Gemeente Nijkerk

Bestemmingsplan "Nijkerk aan Zee"

**Zienswijzen
en (ambtshalve) wijzigingen**

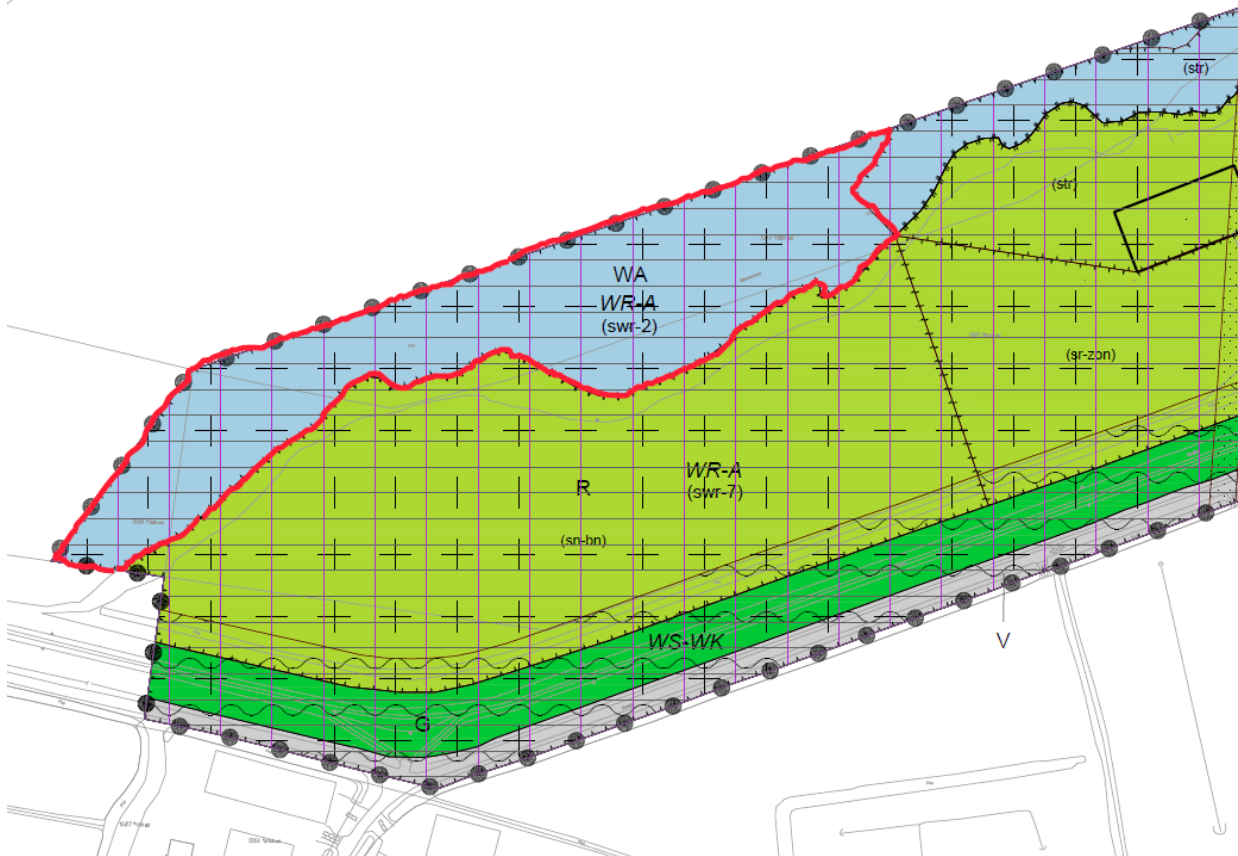
4. Indiener vraagt om regels op te nemen ter voorkoming van de aantasting van de bestaande rietkraag als gevolg van het aan te leggen zwemstrand.
5. Indiener vraagt om ter plaatse van het camperterrein struikbeplanting te realiseren om het zicht op de campers weg te nemen/te verzachten.

4. *Het bestemmingsplan is niet het instrument om afzonderlijke natuurelementen te beschermen, maar om gebieden voor natuur te behouden of daarvoor geschikt te maken. Uit het hiervoor genoemde overleg is gevolgd dat de betreffende rietkragen worden behouden. In het bestemmingsplan zullen regels worden opgenomen met betrekking tot het beperken van het gebruik van het water nabij de beleefnatuur voor recreatief gebruik. De aanvulling van de planregels wordt op de volgende wijze ingevuld:*

- *Op de verbeelding wordt de aanduiding 'specifieke vorm van water - rustzone' toegevoegd ter plaatse van het hieronder rood omrande gebied.*

- Aan de planregels van Artikel 7 'Water' wordt toegevoegd:
 - 7.1 onder f: "ter plaatse van de aanduiding 'specifieke vorm van water - rustzone': een rustzone voor watervogels;"; waarbij het oorspronkelijke onderdeel f wordt geletterd g;
 - 7.3 onder c: "dagrecreatie/waterrecreatie ter plaatse van de aanduiding 'specifieke vorm van water - rustzone' in de periode van 15 oktober tot en met 15 juli, waarbij geldt dat dagrecreatie in de vorm van schaatsen en daarmee vergelijkbare activiteiten in deze periode wel is toegestaan"

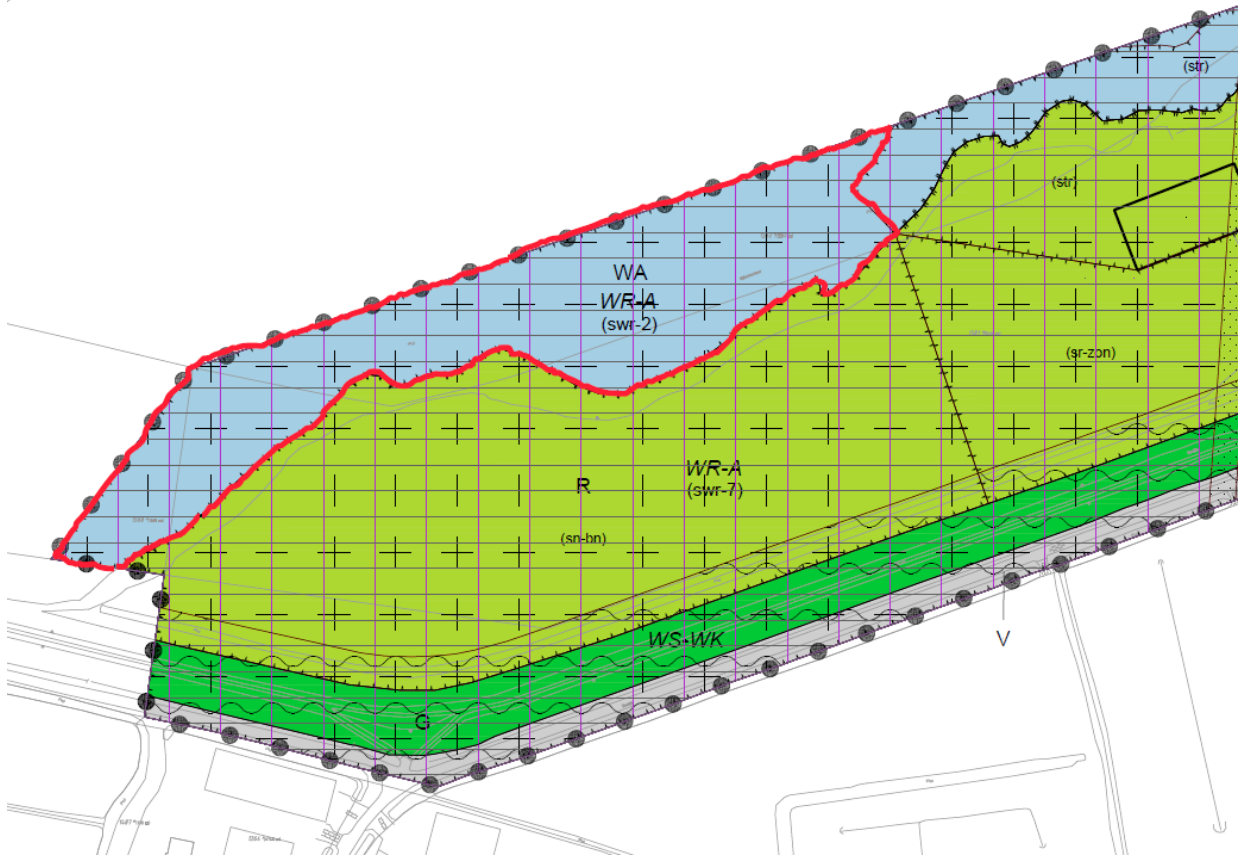
12. Indiener vraagt de bestaande rietkragen in tact te laten en planregels op te nemen om deze te beschermen.
13. Indiener vraagt de formulering van artikel 7.1 onder c te beoordelen op het jaarrond verbieden van kitesurfen.

1. Het toevoegen van de aanduiding voor ligplaatsen van binnenvaartschepen aan de bestemming 'Water' ter plaatse van de Nijkerkervaart. (zienswijzen 2.1, onder 1 en 2.4, onder 2)
2. Het toevoegen van de aanduiding 'specifieke vorm van water - rustzone' ter plaatse van de bestemming water nabij de aanduiding 'specifieke vorm van natuur - beleefnatuur'. ter plaatse van het hierna rood omrande gebied.

(zienswijzen 2.2, onder 4 en 2.5, onder 12)
